地下一层平面图 变更前

地下一层平面图 变更后

变更内容: (因轴号有所调整, 以下均已变更后的轴号来表达)

1#楼屋顶层平面图 变更后

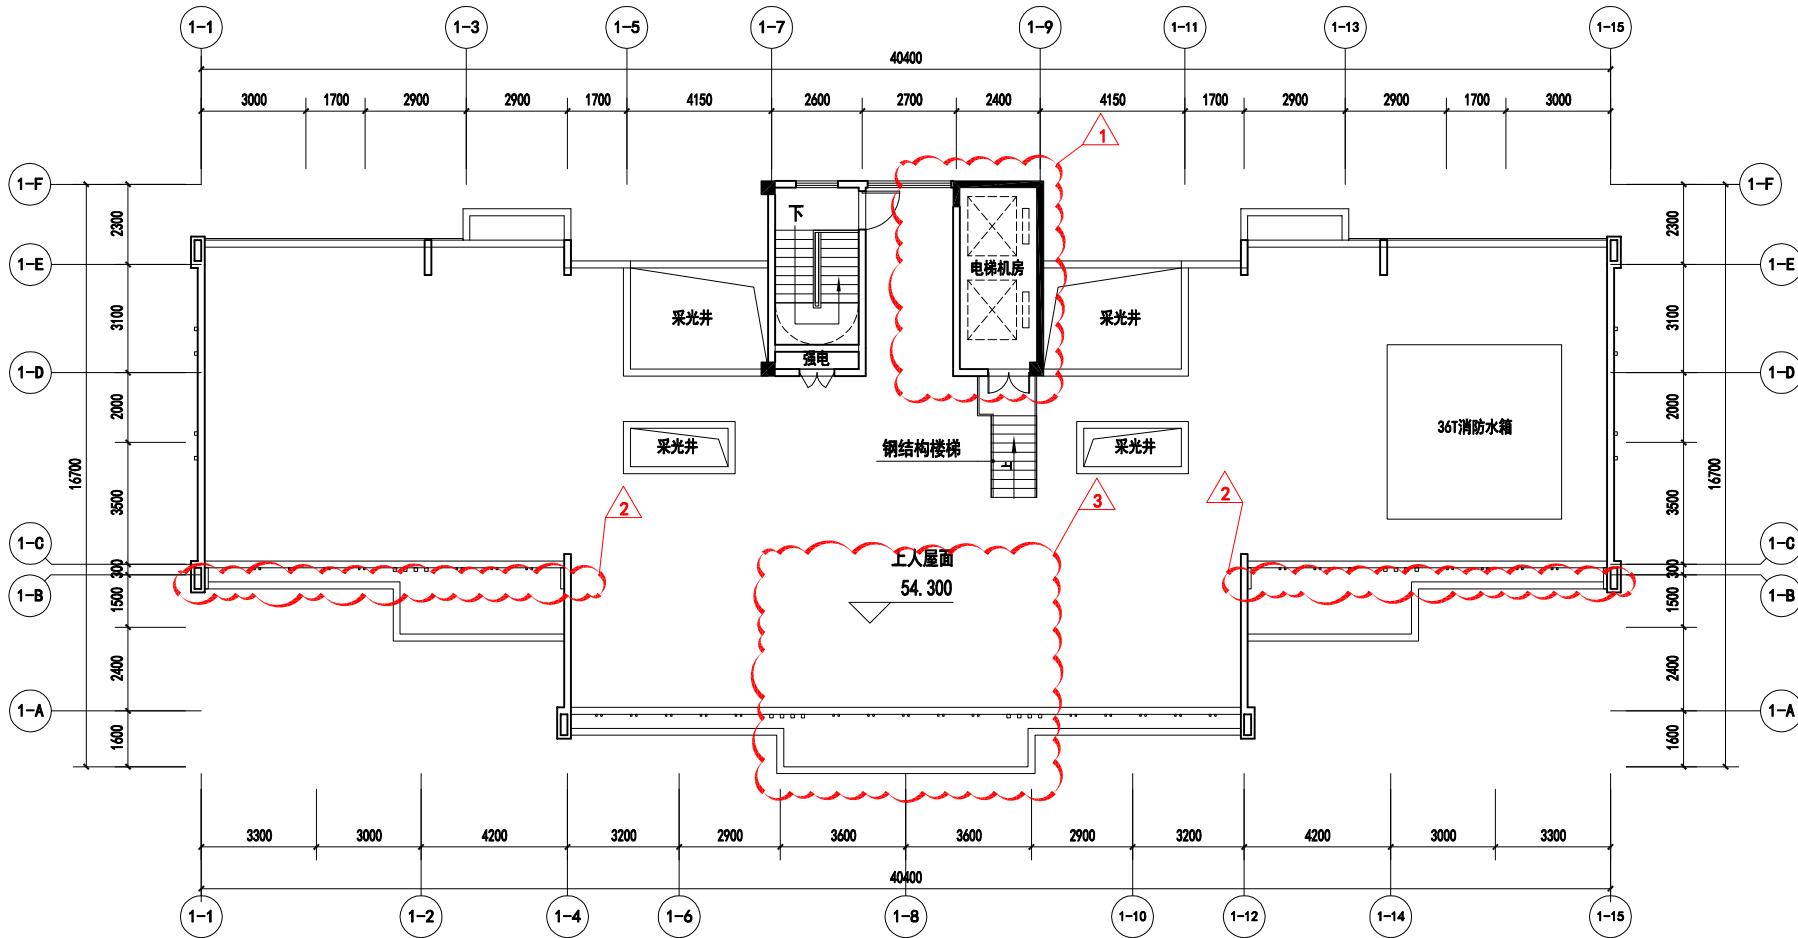
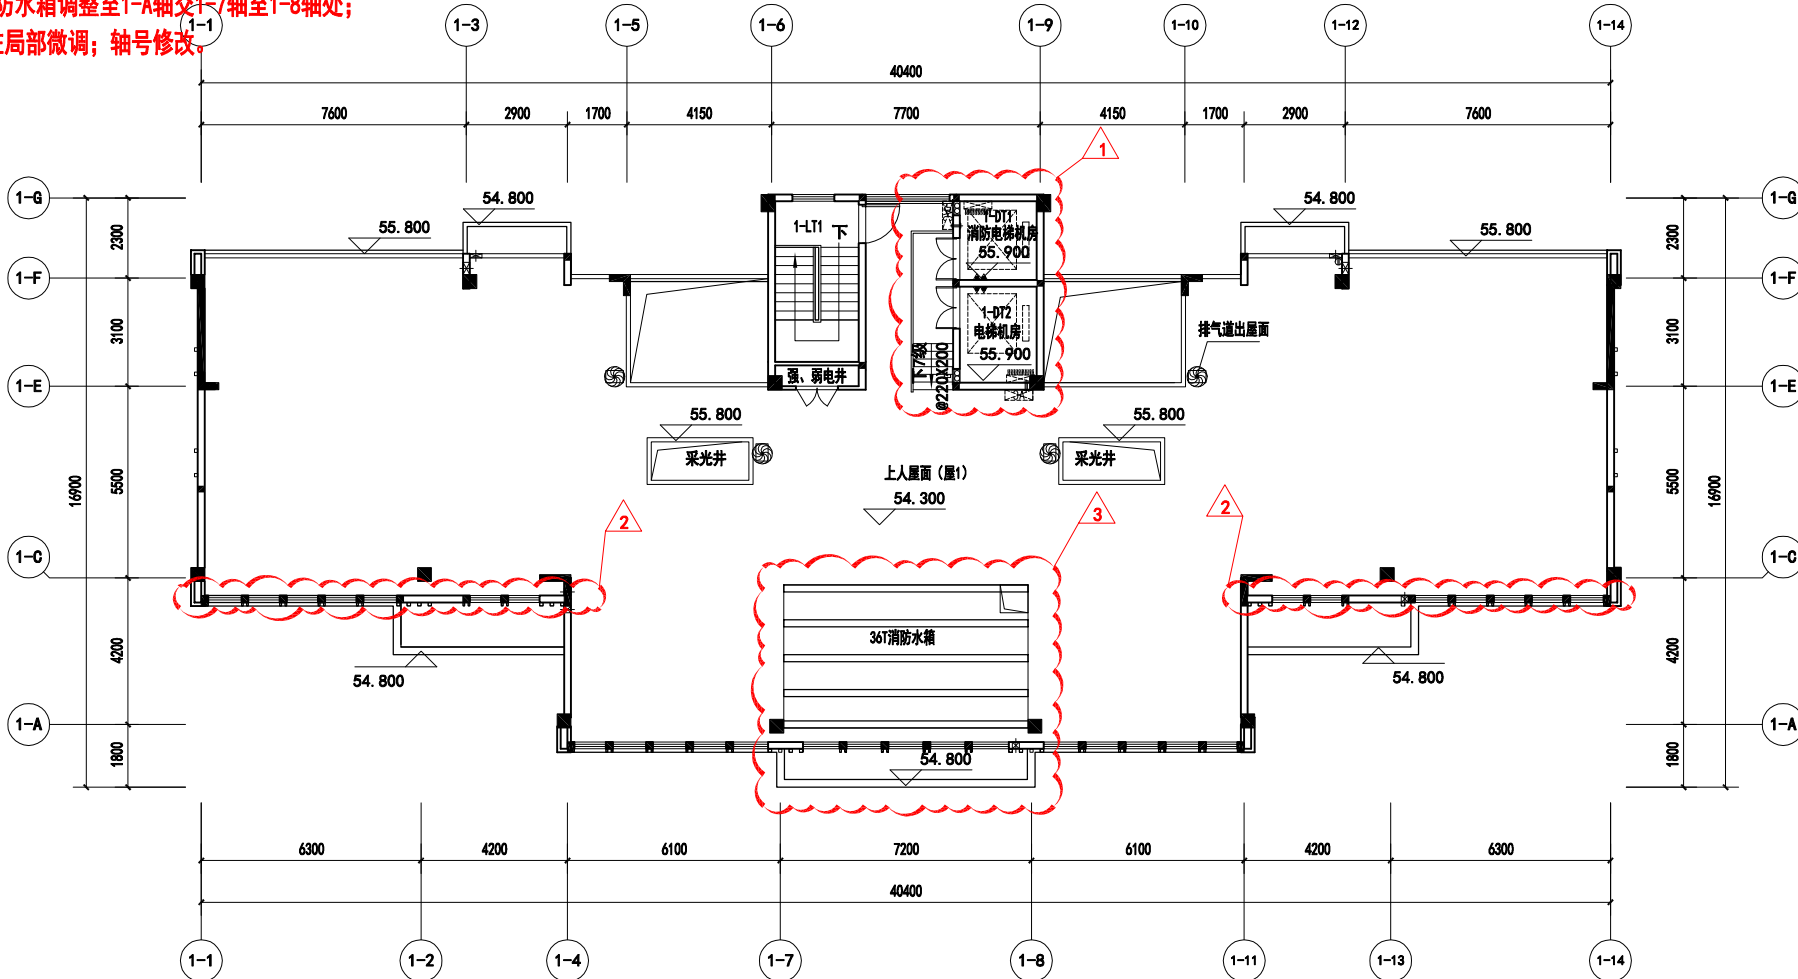
- 1: 1-9轴交1-E轴的室外楼梯调整到电梯西侧; 1-DT1西侧增加一个门; 1-DT2南侧的门调整到西侧; 1-DT1与1-DT2之间增加隔墙;
- 2: 1-C轴交1-1轴至1-14轴之间的墙体补充表达造型玻璃;
- 3: 36T消防水箱调整至1-A轴交1-7轴至1-8轴处;
- 4: 结构柱局部微调; 轴号修改。

2#楼三~十二层平面图 变更后

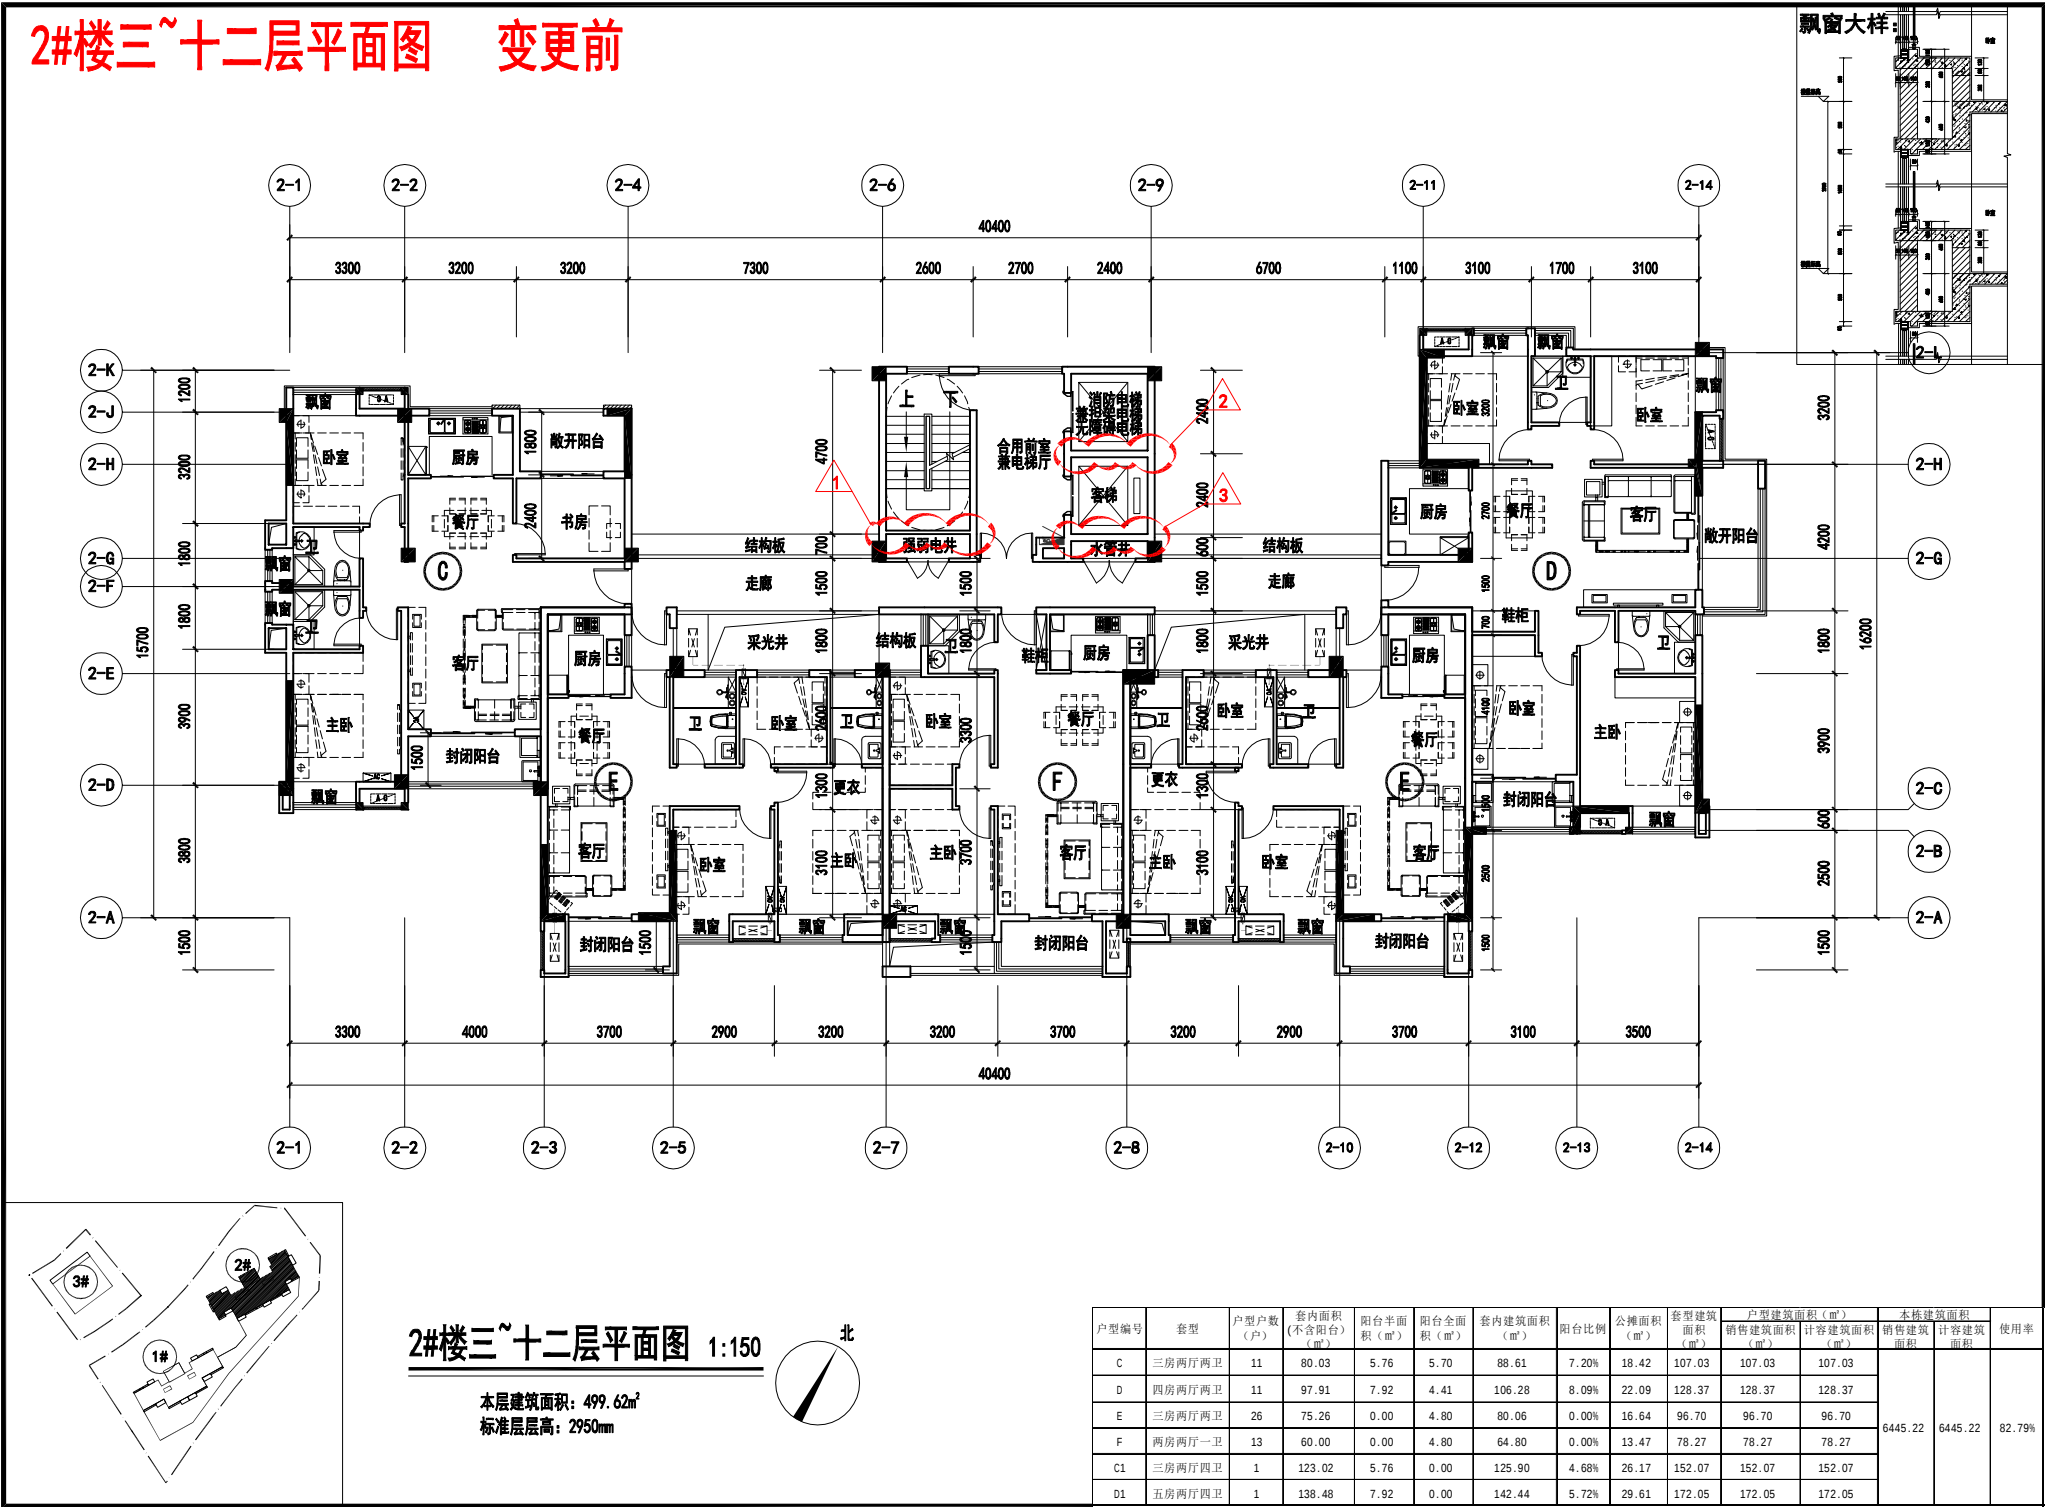
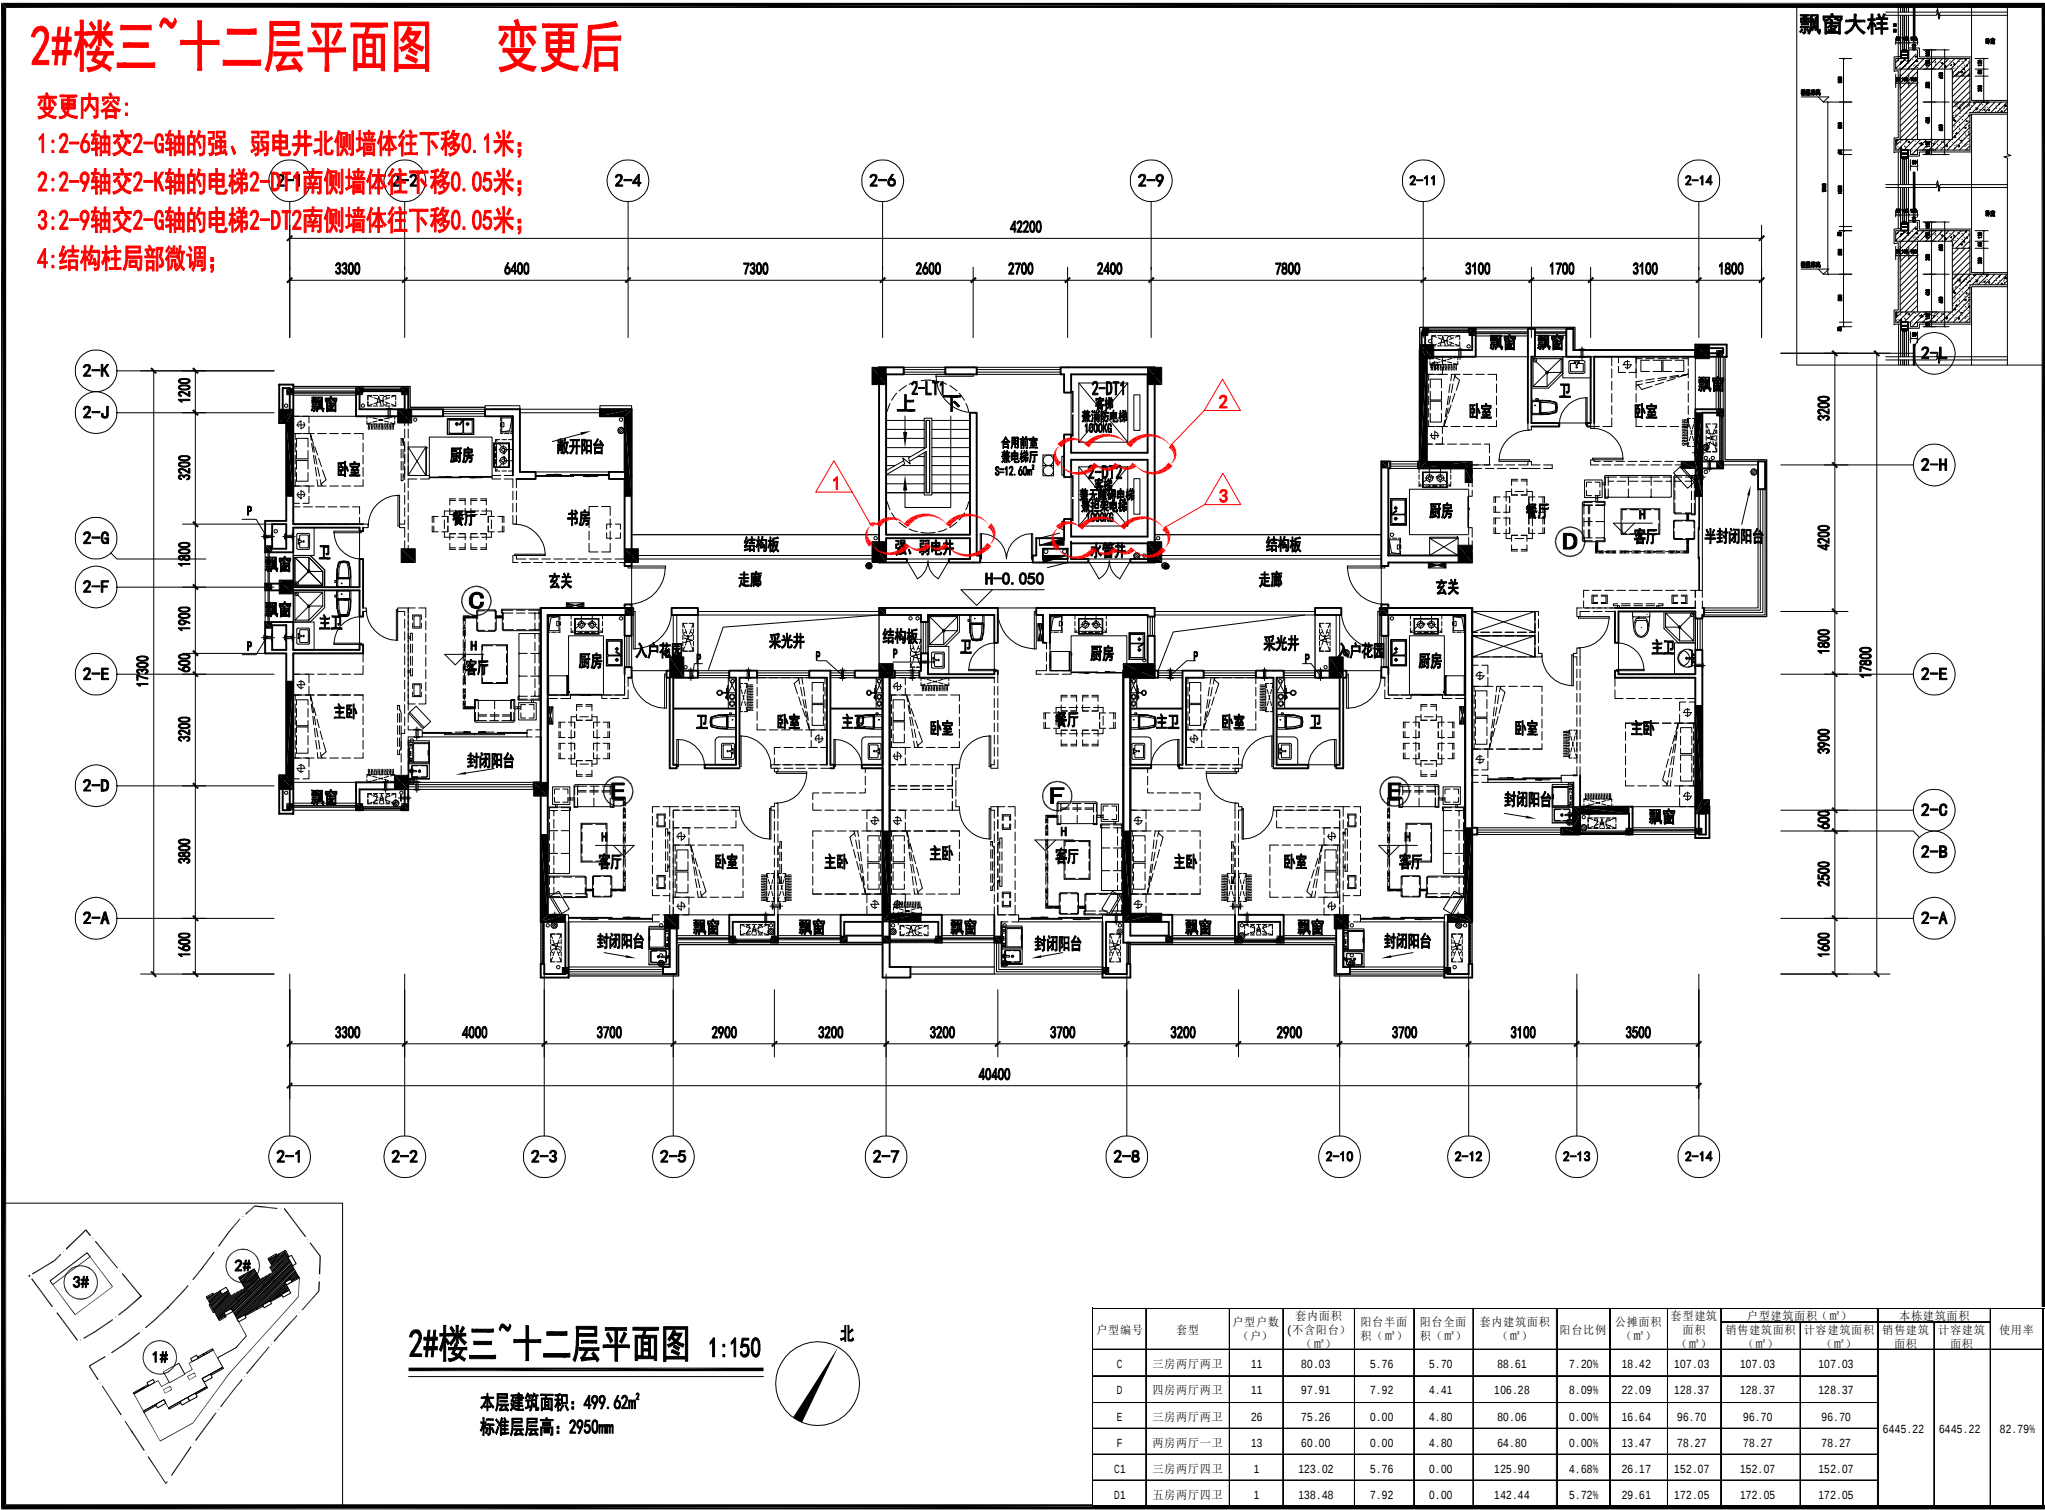
- 1:2-6轴交2-G轴的强、弱电井北侧墙体往下移0.1米;
- 2:2-9轴交2-K轴的电梯2-DT1南侧墙体往下移0.05米;
- 3:2-9轴交2-G轴的电梯2-DT2南侧墙体往下移0.05米;
- 4:结构柱局部微调;
